PROPUESTA DE DICTAMEN TÉCNICO

INFORME FAVORABLE SOBRE LA SOLICITUD DE APROBACIÓN DE LA PROPUESTA DE CAMBIO PME-1-16/002, REV.1, DE LAS ESPECIFICACIONES TÉCNICAS DE FUNCIONAMIENTO, DE CN ALMARAZ UNIDAD I

Solicitud de aprobación de la propuesta de modificación de las Especificaciones Técnicas de Funcionamiento (ETF) PME-1-16/002, revisión 1, “Sistema de aislamiento de la contención” de CN Almaraz I.

Figura 1: Esquema de la penetración de la línea de retorno de muestra de la unidad 1.

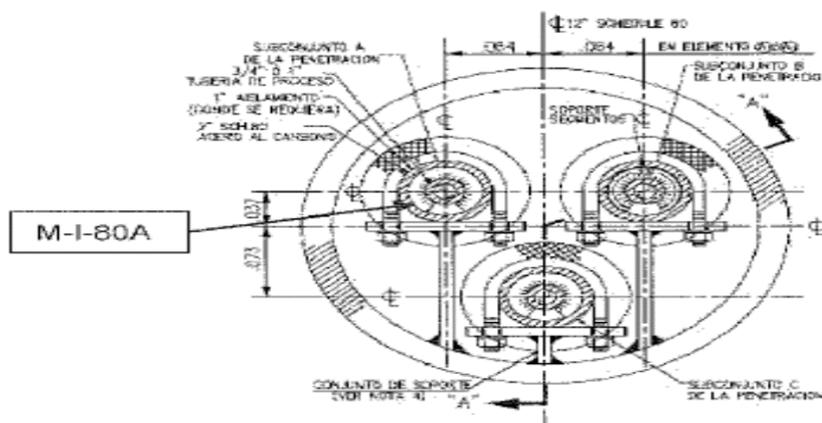
En la unidad I, el titular propone emplear la penetración M-I-80A para la línea de retorno de la muestra de la atmósfera de la contención en escenarios post accidente más allá de las bases de diseño, en lugar de la penetración seleccionada inicialmente (M-I-80C) y autorizada mediante resolución de 2 de diciembre de 2016 por la DGPEyM, debido a que el montaje de las líneas sobre la penetración M-I-80C produciría diversas interferencias que complicaría el montaje de la misma. Este cambio se recoge en la rev.2 de la MDP-03333-02. El esquema de la nueva penetración es:

En la nota de evaluación de referencia CSN/NET/IMES/AL1/1704/987 el área IMES analiza las diferencias entre la penetración de la línea de retorno de la toma de muestras de la contención, escogida por el titular en la unidad I (M-I-80A) y la penetración (M-I-80C) previamente autorizada y evaluada en el informe de referencia CSN/IEV/IMES/AL0/1609/1007.

Se considera que el cambio de elemento (M-I-80A en lugar del M-I-80C) de la penetración M-I-80, debido a su proximidad física, no invalida los análisis presentados por el titular para justificar tanto la validez estructural de la penetración como la integridad de las propias líneas. Además es importante destacar que este cambio afecta únicamente a la línea de retorno de muestra que presenta una configuración de las típicas indicadas en el Criterio 56 de la IS-27 (con una válvula clase 2 cerrada en la parte de salvaguardias y una válvula de retención en contención). Como resultado de la evaluación realizada, se concluye lo siguiente:

De la revisión efectuada por el área INSI se concluye que la propuesta de modificación PME-1-16/002 Rev.1 “Sistema de aislamiento de contención” se considera aceptable, dado que los criterios aplicados a la configuración de aislamiento de la penetración M-1-80A no cambian y sigue siendo válido lo evaluado en el informe de referencia CSN/IEV/INSI/AL0/1610/1015. Se consideran, por consiguiente, aceptables las modificaciones propuestas a las Especificaciones Técnicas de Funcionamiento (PME-1/16/002 Rev. 1) que se deriva de esta modificación de diseño.

1. La elección de una penetración diferente para la línea de retorno de muestras en la unidad I de CN Almaraz, con respecto a la aprobada con la Resolución de 2 de diciembre de 2016 de la Dirección General de Política Energética y Minas, no tiene influencia significativa en la integridad estructural de la misma.
2. Las conclusiones alcanzadas en el informe de IMES, de referencia CSN/IEV/IMES/AL0/1609/1007, son aplicables en esta situación.

Por lo tanto como conclusión final de la evaluación, dentro del alcance del área IMES, se considera aceptable la propuesta del titular.
